**Avis sur la mise en sécurité des barrages
de Sainte-Cécile-d'Andorge et des Camboux
sur les communes de Sainte-Cécile d'Andorge,
Branoux-les-Taillades et Laval-Pradel (Gard)**

N°Saisine : 2022-010915

N°MRAe : 2023APO149

Avis émis le 21 décembre 2023

Figure n°12 : extrait du zonage du PPRi du Gardon d'Alès

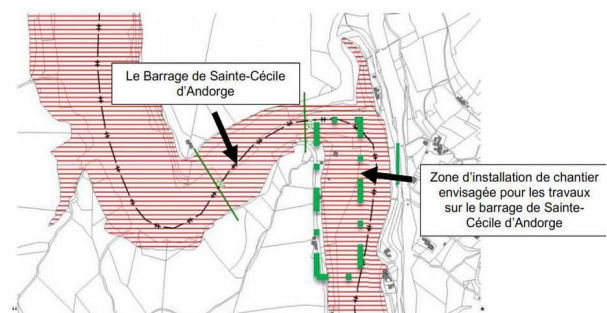
Par ailleurs, s'agissant du respect des prescriptions du PPRi, la MRAe considère que la démonstration du fait que l'implantation de la zone de chantier soit techniquement irréalisable hors zone d'inondation n'a pas été faite (cf. chapitre 3.2).

La MRAe recommande de mieux justifier le choix de l'implantation de la zone de chantier en secteur inondable, au regard notamment des aspects de sécurité.
